פורום אורבני גינות העיר 2026.19.8 – סיכום

• אלי כהן 1

נושא תכנית ברחוב אלי כהן 1 עלה לדיון בפורום כאשר התכנית פורסמה להתנגדויות הציבור עם מועד אחרון להגשת התנגדות ב-25/8/26.

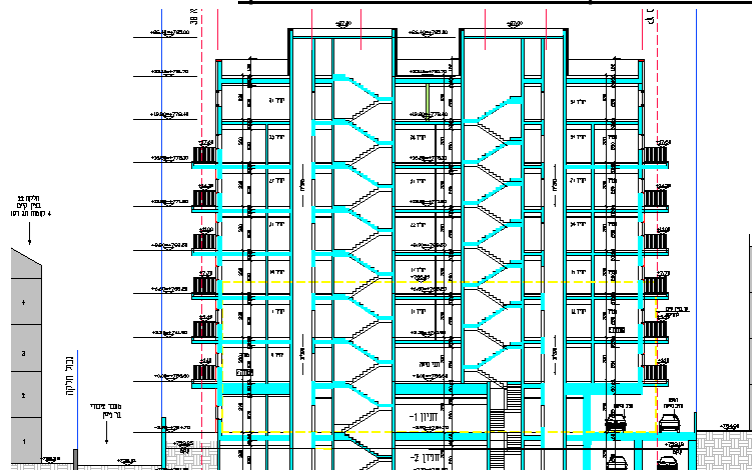
א. תכנית אב: תכנית אב למושבות, מגורים 3- עיבוי מרקם קיים. ניתן לאפשר לפי המדיניות בינוי עפ"י טור ב' – עד 6 קומות, עד 215% מרבי+ שטחים עבור ממדים, קווי בניין לפי מדיניות הינם קדמי לפי הקיים ברחוב, צידיים 4 מ' ואחורי 5 מ'.

ב. הבקשה חורגת מתכנית האב בקומה אחת, ביחס לאחוזי הבנייה מוצעים כ-228% בנייה עיקרי ללא ממ"דים, מדובר על חריגה בהיקף של כ-13% בנייה. לעניין נושא קווי הבניין מוצע 3 מ' קידמי כלפי החזית הצפונית, 3 מ' אחורי, צידי מזרחי 3 מ' וצידי מערבי 2 מ'. מדובר על חריגה מתכנית האב של 1 מ' ביחס לחזית קידמית, 2 מ' ביחס לחזית אחורית, 1 מ' ביחס לחזית מזרחית וב-2 מ' ביחס לחזית מערבית.

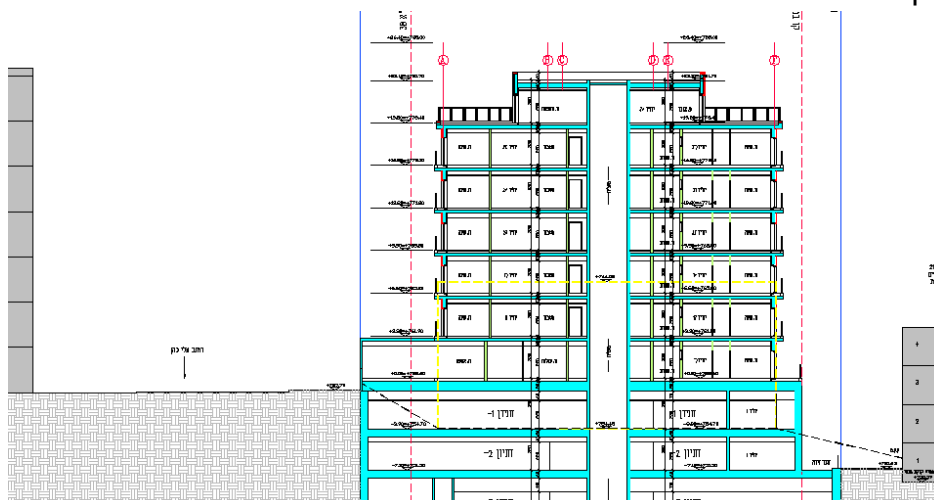
- חריגה בגובה הבינוי - עפ"י המלצת מהנדס העיר, מדיניות השכונה מגביל את גובה הבינוי ל-6 קומות בלבד. עם זאת, התכנית מציעה גובה של עד 10 קומות, כאשר הגבעת מעקות לבריכות על הגג, מוסיף עוד גובה מיותר המבדיל את המבנה הזה מהמבנים הסמוכים, כאשר מדובר במבנה מגורים ולא מבנה התורם לשכונה משהו.

8 קומות שלמות + קומה יציאה לגג = 9 קומות. כלפי הקצוות עוד מטר וחצי עבור מעקה בריכה = 8.5 קומות מופע בקצה הבינוי כלפי השכנים והרחוב.

המינהל מתנגד לחריגה בגובה ומבקש לצמצם את הבינוי בקומה 1 שלמה ולייצר נסיגות לחזיתות אחרות, כך שהבינוי לא חורג מ-6 קומות בכל החתכים של הבנין.

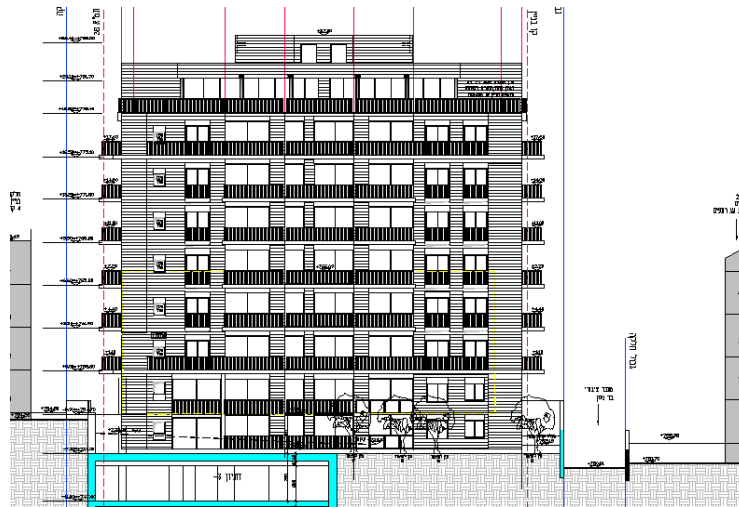
6 קומות שלמות + קומה בנסיגה (יציאה לגג) = 7 קומות לגובה בחתך אחד.
8 קומות שלמות + קומה בנסיגה (יציאה לגג) = 9 קומות לגובה בחתך השני.

9 קומות שלמות + קומה בנסיגה (יציאה לגג) = 10 קומות לגובה בחזית הדרומית.

המינהל מצוין כי לו היה מדובר בתכנית תמ"א 1 המבנה היה מקבל תוספת של קומה וחצי עד 2 קומות. עבור תמ"א 2 - הריסה ובניה, הנוהל הוא לתת ליזם עוד קומה עבור תשתיות חדשות וחניה. סה"כ 3 קומות מעד הקיים. אם הקיים בן 3 קומות, המצב היוצא לא יכול לחרוג מעבר ל-6 קומות. ולכן, הפורום מבקש לצמצם קומה אחת ולייצר נסיגות לקומות אחרות, על מנת שהתכנית תשאר עם 6 קומות מופע בכל חתר ובכל חזית. ובטח, לא לאשר מופע של 10 קומות ברחוב אלי כהן!

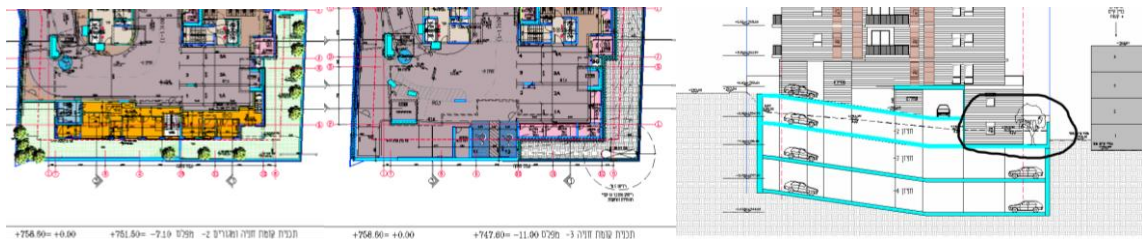
- נסיגה של 3 מ' מקו החלקה בחפירת התת קרקע - עפ"י המלצת מהנדס העיר יש לשנות את היקף החפירה לחניון תת קרקע ולייצר נסיגה של 3 מ' לפחות, כדי לאפשר נטיעה של עצים בוגרים וגם כדי לשמור עצים מקצה החלקה במקום לכרות אותם. לעומת זאת, עפ"י החתכים של התכנית, הנסיגה לא קיימת בחלק מקומות 3-4 ולכן, יש להתאים את התכנית של החניון להמלצת מהנדס העיר ולייצר נסיגה מלאה עפ"י הנדרש.

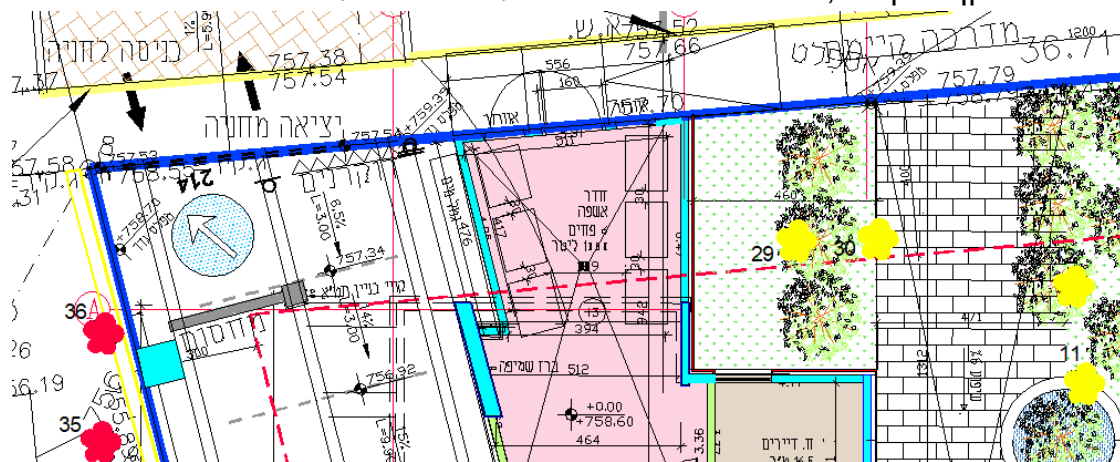
- חניה ציבורית בחניון תת קרקעי של בניין - עפ"י המלצת מהנדס העיר, החניון הפרטי כולל 4 מקומות חניה עבור הציבור. המינהל מבקש לשקול אפשרות להגדיל את מספר מקומות החניה עבור הציבור להרבה יותר, על מנת לתת מענה לצורך אמיתי לשכונה.

8. חניה- מאושרת, יש לקבוע כי 4 חניות בחניון יהיו ציבוריות לאור ביטול 4 מקומות חניה ציבוריות ברחוב.

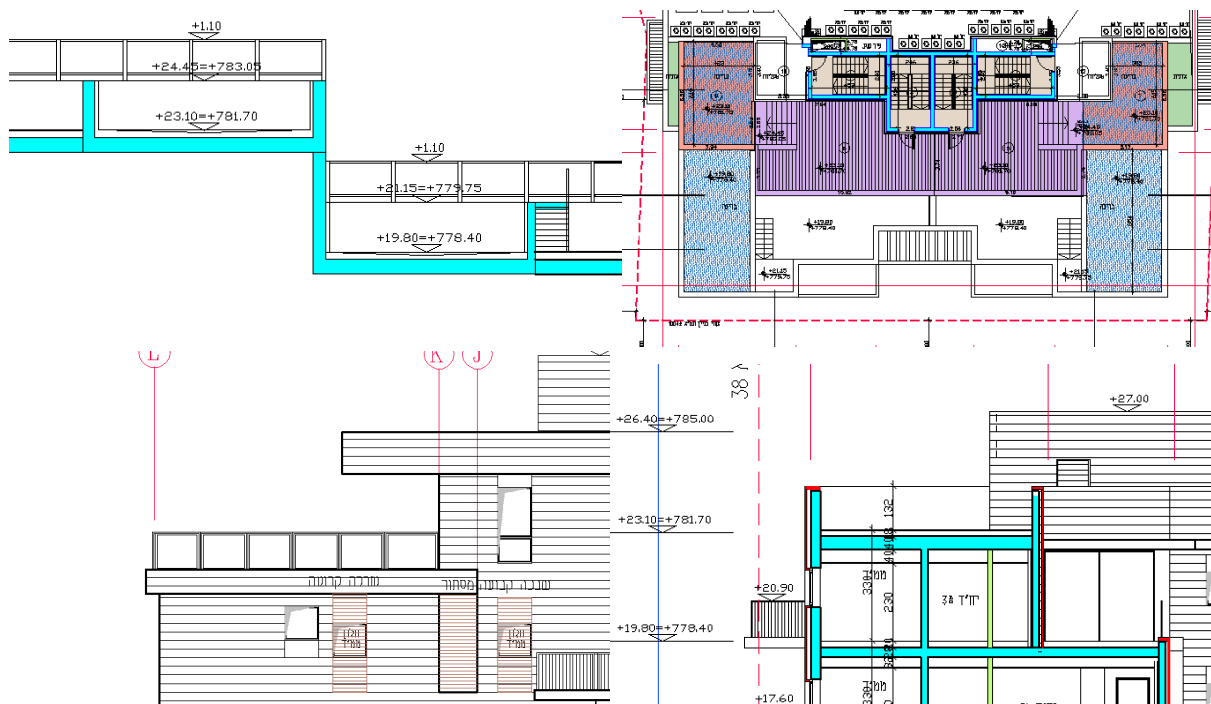
- **התכנית מציעה על מפלס הגג 4 בריכות בשני מפלסים שונים. המינהל מברך על המלצת מהנדס העיר לבטל את הפרשי הגבהים בבריכות השונות. כמו כן, המינהל מתנגד להצעה של בריכות מפוצלות על הגג, כאשר מדובר בהגבעה משמעותית לגובה המעקה (שלא מקבל ביטוי בחזיתות התכנית!), מסיבות אקולוגיות וגם מסיבות של יציבות המבנה והסכנה שהוא מהווה בעת רעידת אדמה השילוב של משקל לא יציב על הגג ובקומת הקרקע תחנת טרנספורמציה למתח בינוני של חשמל. לגבי המופע של 4 בריכות בקומת הגג לא מקבל ביטוי במלואו הגודל שלו במסמכי התכנית: בחזיתות, אין הגבעה של 1.35 מ' עבור עומק הבריכות וגם אין בינוי של המעקה מעל. ולכן, יש לתקן את מסמכי התכנית ולדייק לגבי המופע של הבריכות על הגג עפ"י הנחיות מהנדס העיר ועפ"י דיוק בסיסי בשרטוט חזית הבניין עפ"י הפרט של הבריכה שמופיע במסמכי התכנית (במילים אחרות, התוכנית, הפרט, החזית והחתך לא מספרים על אותו אירוע).**

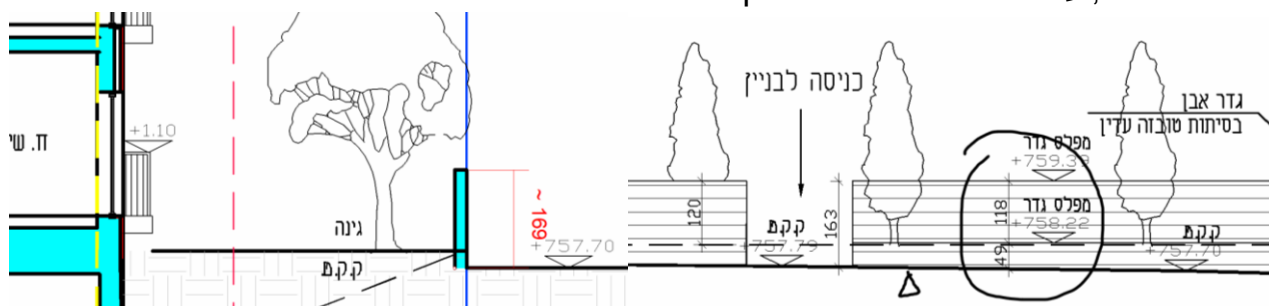
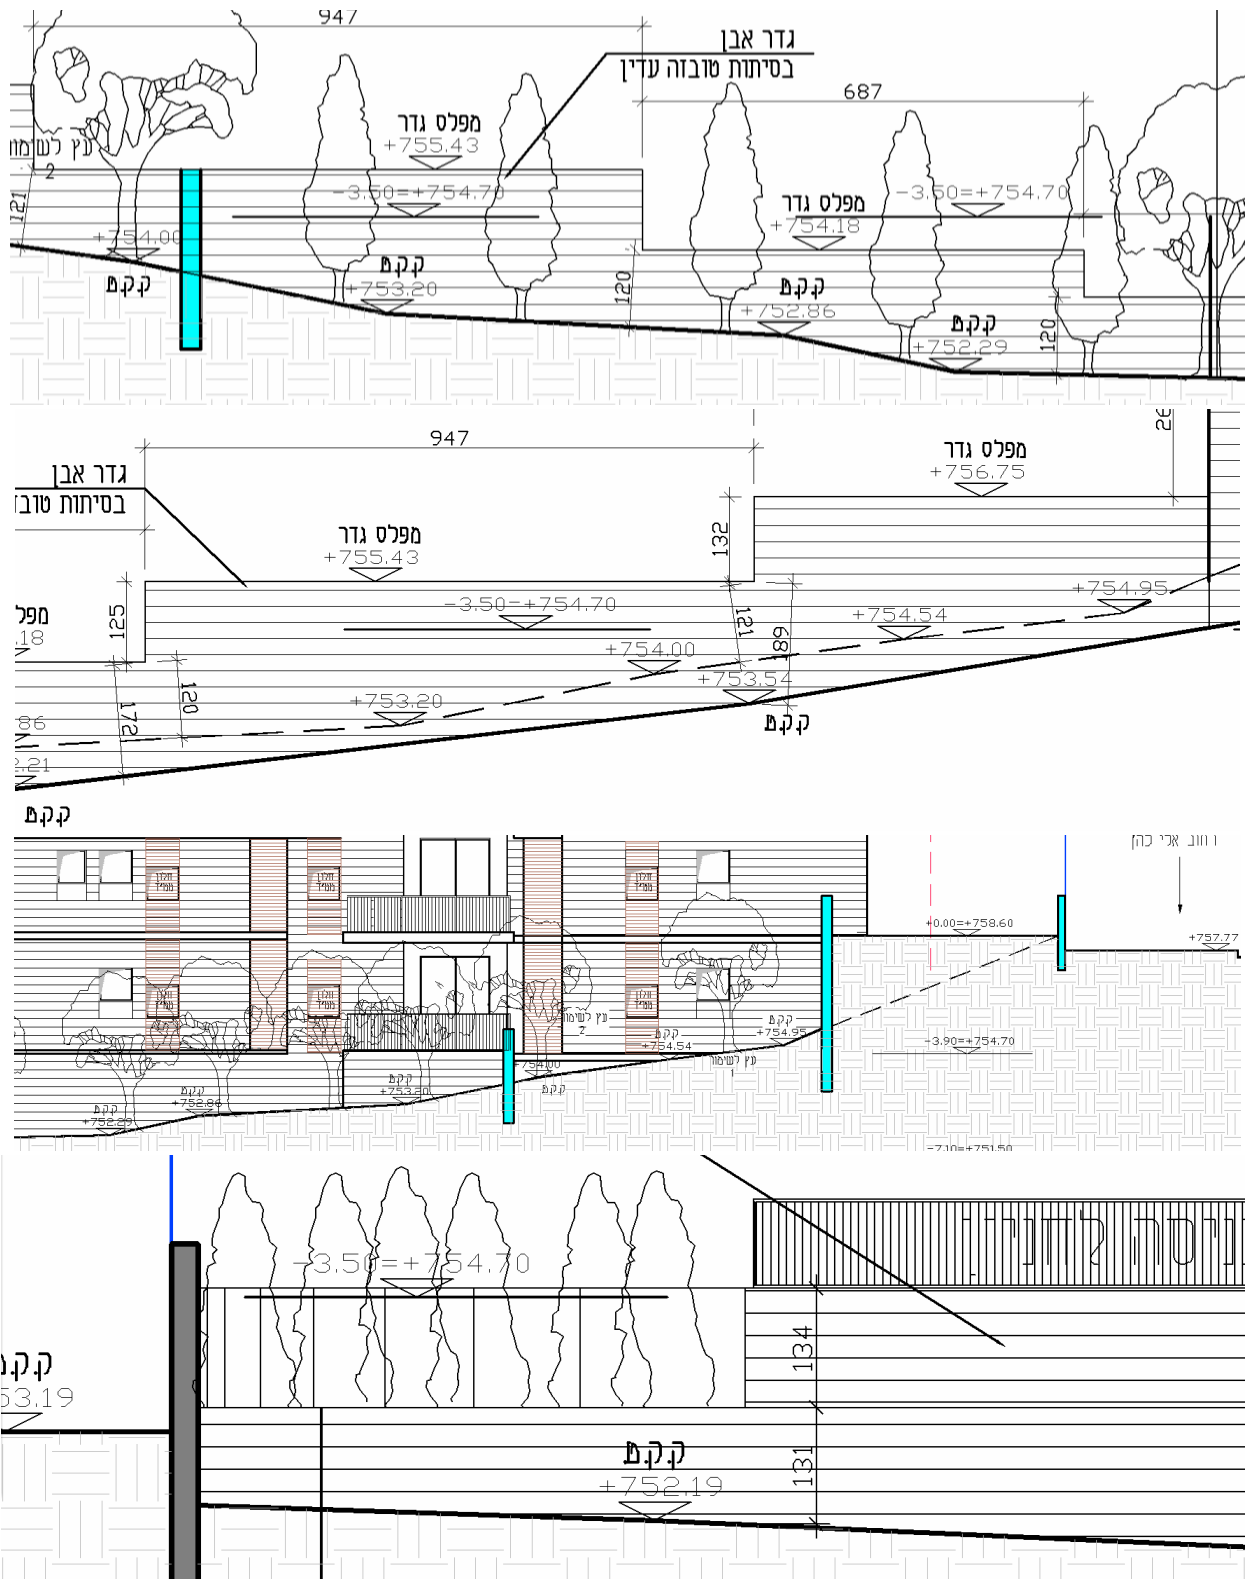
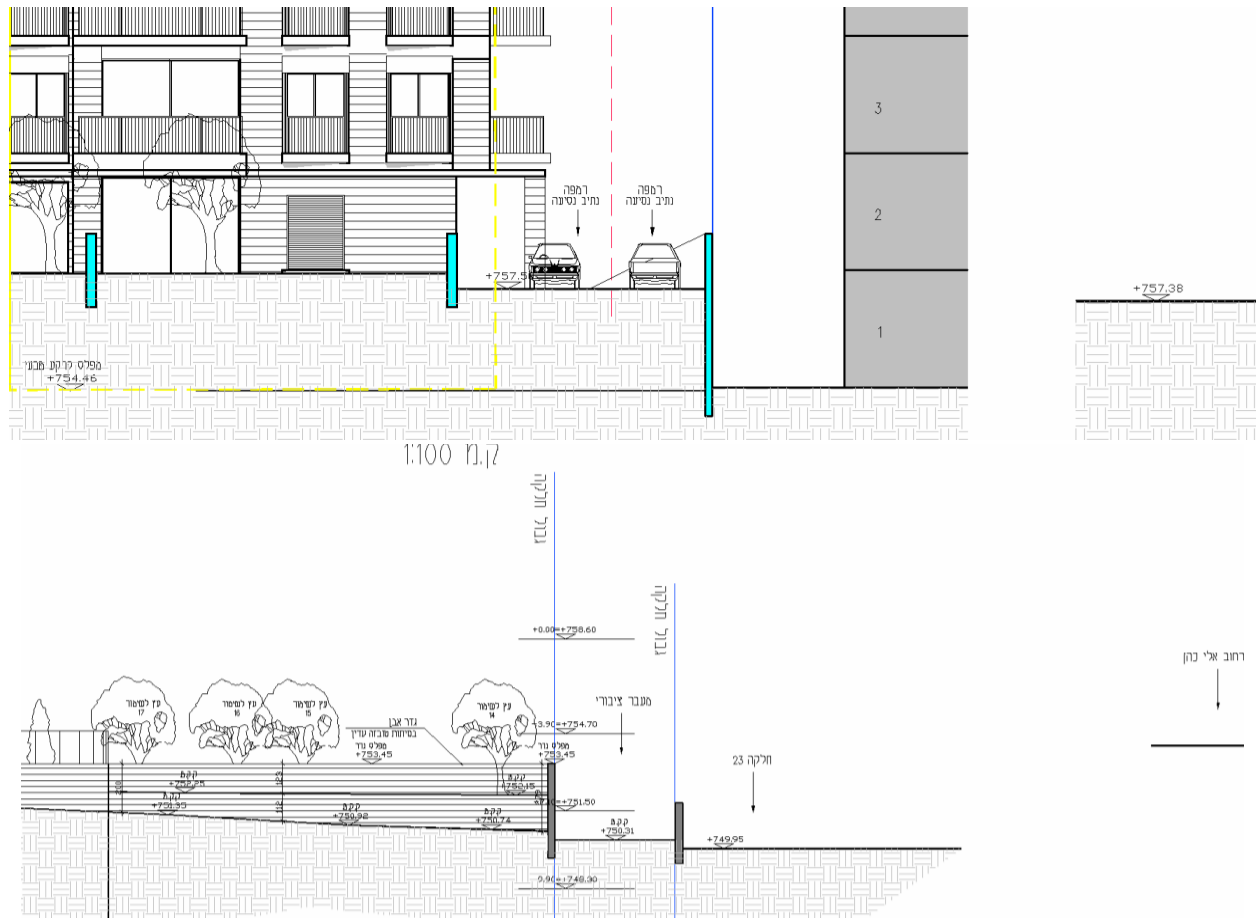
- גובה גדרות כלפי המדרכה והרחוב - עפ"י מסמכי התכנית התכנית מציעה גובה שחורג מהמדיניות ומגובה המקסימלי שהוועדות ממליצות (עד 1.20 מ'). במקום, התכנית מציעה 1.20 מ' גובה מהצד המוגבה של המעקה ולא מהצד של הרחוב. יש להבהיר כי הגובה המקסימלי של הגדרות נמדד מהמדרכה ולא מגובה האדמה הפנימית. ולכן, יש להנמיך את כל הגדרות של התכנית לגובה מקסימלי 1.20 מ'. כנ"ל עבור קירות תמך כלפי השכנים והמעבר בר ניסן, יש לדרג לטרסות של גבהים יותר נמוכים, על מנת לא ליצור חומות אבן במרחב.
